**AVIS RELATIF À LA PROTECTION
CONTRE LES EVENTUELS EFFETS NOCIFS ET NUISANCES
PROVOQUÉS PAR LES RAYONNEMENTS NON IONISANTS
GÉNÉRÉS PAR DES ANTENNES ÉMETTRICES STATIONNAIRES**

Commune : JALHAY - Exploitant : CITYMESH

Référence exploitant : LG04983_B

Rapport n° 2130 / 2025

Figure 1 : Vue en plan des lieux de séjour et des points de contrôle

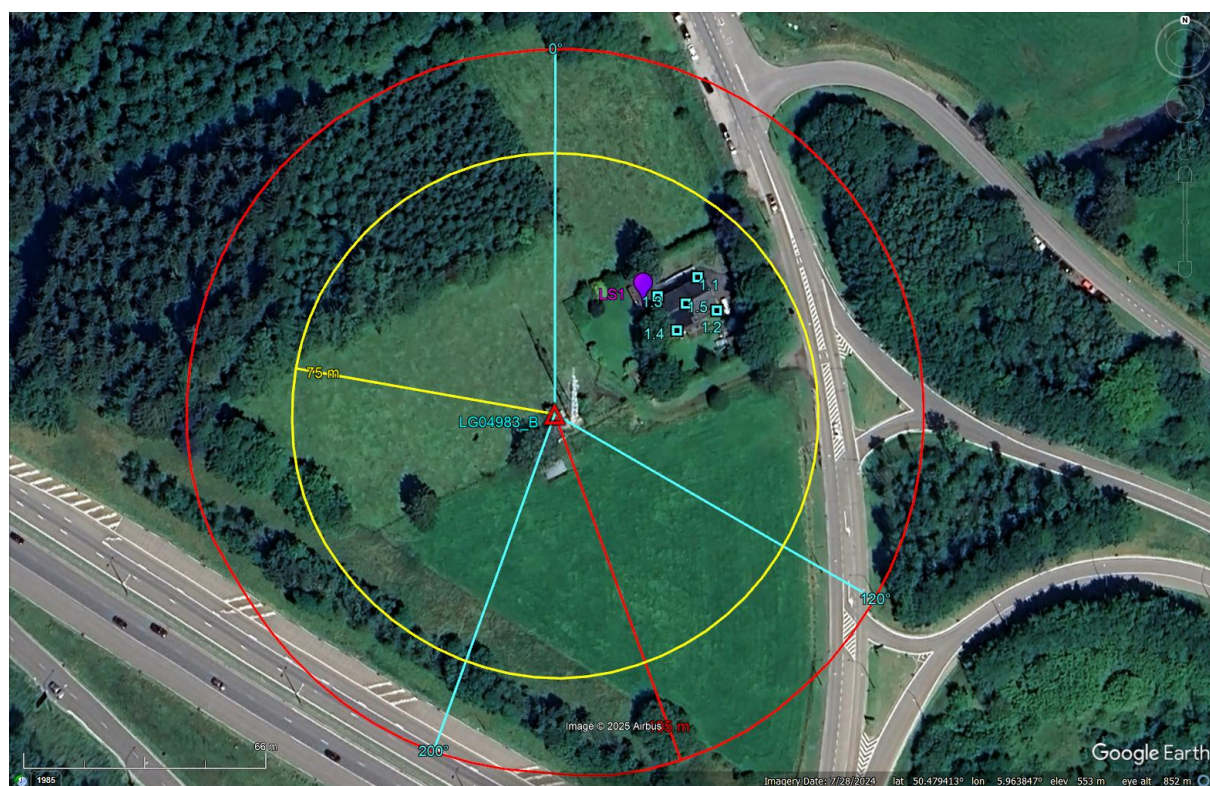
Les fréquences d'émission, la puissance rayonnée par chacune des antennes et leur gain permettent de déterminer le rayon de la zone à analyser. Tout dépassement de la limite par installation est exclu en dehors de cette zone. Le tableau 2 reprend les 35 LS² pour lesquels l'indice d'exposition est le plus élevé. Les différentes colonnes indiquent :

- le numéro du point de contrôle repris sur un des plans de la figure 1;
- le numéro du LS dans lequel se trouve le point de contrôle de la 1^{ère} colonne ;
- l'atténuation d'obstacle prise en compte pour le calcul de l'indice d'exposition dans le LS ;
- le résultat du calcul de l'indice d'exposition.

N° point de contrôle	LS	Atténuation (dB)	Indice d'exposition relatif à la limite par installation IE_i
1	LS1	3,0	0,033
3	LS1	3,0	0,024
2	LS1	3,0	0,023
5	LS1	3,0	0,018
4	LS1	3,0	0,013

Figure 2 : Vue en plan des installations d’antennes dans un rayon de 300 mètres autour de l’installation faisant l’objet de la demande d’avis

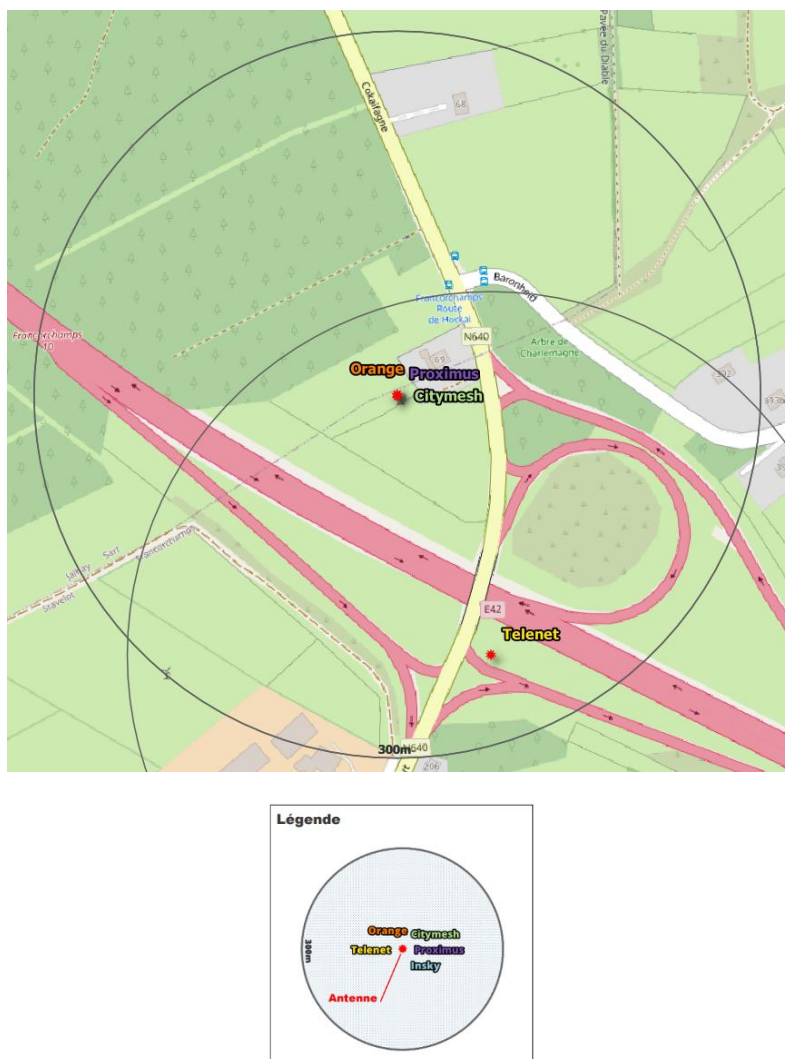
Le plan en projection verticale de la figure 2 indique la localisation des installations d'antennes émettrices stationnaires visées par le décret et situées dans un rayon de 300 mètres autour de l'installation référencée dans le paragraphe 2 et localisée au centre du cercle. Les données de localisation de ces antennes et les avis correspondant sont accessibles via le cadastre en ligne des antennes émettrices stationnaires⁸. Les installations prises en compte dans l'évaluation du respect de la limite cumulative sont les installations d'antennes émettrices déclarées en service par l'exploitant à la date du présent avis, à l'exception de l'installation référencée dans le paragraphe 2 et éventuellement d'autres installations ayant fait l'objet d'une demande d'avis à la même date et qui sont situées à l'intérieur de la zone de 300 mètres de rayon.

- il y a au plus 4 installations d'antennes émettrices stationnaires présentes dans la zone d'évaluation de 300 mètres de rayon représentée dans la figure 2, y inclus l'installation référencée dans le paragraphe 2 : la limite cumulative définie à l'article 4, §2 du décret est nécessairement respectée dans les lieux de séjour à l'intérieur de la zone d'évaluation de 300 mètres de rayon ;
- il y a exactement 5 installations d'antennes émettrices stationnaires présentes dans la zone d'évaluation de 300 mètres de rayon représentée dans la figure 2, y inclus l'installation référencée dans le paragraphe 2 et il existe, pour 3 ou 4 de ces installations, un avis attestant le respect de la limite abrogée de 3 V/m : la limite cumulative définie à l'article 4, §2 du décret est nécessairement respectée dans les lieux de séjour à l'intérieur de la zone d'évaluation de 300 mètres de rayon ;

- c) dans tous les autres cas, il a été vérifié que la limite cumulative définie à l'article 4, §2 du décret n'est pas dépassée dans les lieux de séjour sur base du nombre d'installations localisées dans la zone d'évaluation de 300 mètres de rayon représentée dans la figure 2, de leur localisation ainsi que des données inscrites dans la figure 1 et au paragraphe 4 du présent avis et dans les avis attestant le respect de la limite par installation ou de la limite abrogée de 3 V/m relatifs aux autres installations reprises dans la figure 2.

Compte tenu des considérations ci-dessus, il apparaît que l'intensité du rayonnement électromagnétique généré, dans les lieux de séjour situés dans un rayon de 300 mètres autour de l'installation référencée dans le paragraphe 2, par l'ensemble des antennes émettrices stationnaires de l'ensemble des exploitants du même site d'antennes émettrices stationnaires respecte la limite fixée à l'article 4, § 2 du décret.
